ИЗВЕЩЕНИЕ №1

об изменении ТУ34 I2. II410-89

"Стойки железобетонные марок СВ95-1, СВ95-1-а,
СВ95-2, СВ95-2-а"

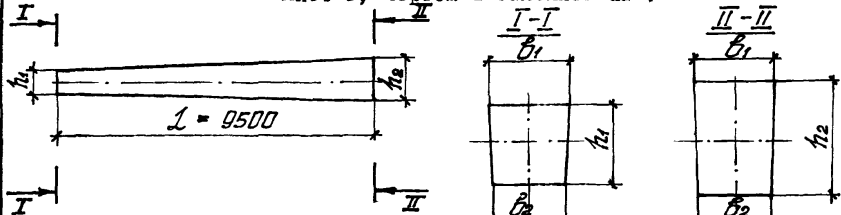
I	Лист 3, чертёж I заменить на :	
I		
	<p>Допускается изготовление стоек с $\angle < 9500$ мм по документации, утвержденной в установленном порядке.</p> <p>Лист 4, первый абзац, изложить в новой редакции: "Размеры b_1, b_2, h_1, h_2 принимаются по технической документации, утвержденной в установленном порядке."</p>	
		Разослать
